SERVICE INFO – INA 0014

Новый болт – натяжной ролик 531 0274 30

Производители:	Audi, Volkswagen
Модели:	
Audi	A6
Volkswagen	T4, LT 28-35, LT 28-46
Двигатели:	2.4 D, 2.5 TDI
Арт. номер:	531 0274 30
OE номера:	074 1092 43 R 074 1092 43 (заменен) 074 1092 43 G (заменен) 074 1092 43 F (заменен)

Рисунок 3: Schaeffler Automotive Aftermarket болт

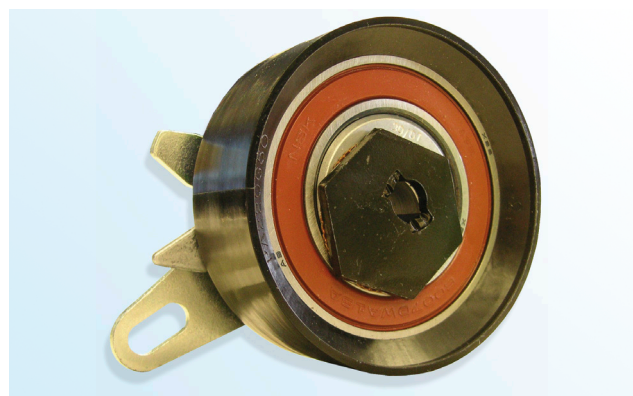
В соответствии с непрерывным развитием нашей продукции и гарантии качества, Schaeffler Automotive Aftermarket в данный момент поставляет новый болт (рис.3) с натяжным роликом 531 0274 30.

- Плоская шляпка болта под Torx
- Диаметр шляпки болта 18,5 мм.
- Класс прочности болта 10,9
- Нанесен состав фиксатора резьбы
- Усилен самозатяг

Schaeffler Automotive Aftermarket рекомендует заменять «оригинальный» болт (рис.2) своим болтом.

Момент затяжки: $20 \pm 1,5$ Нм
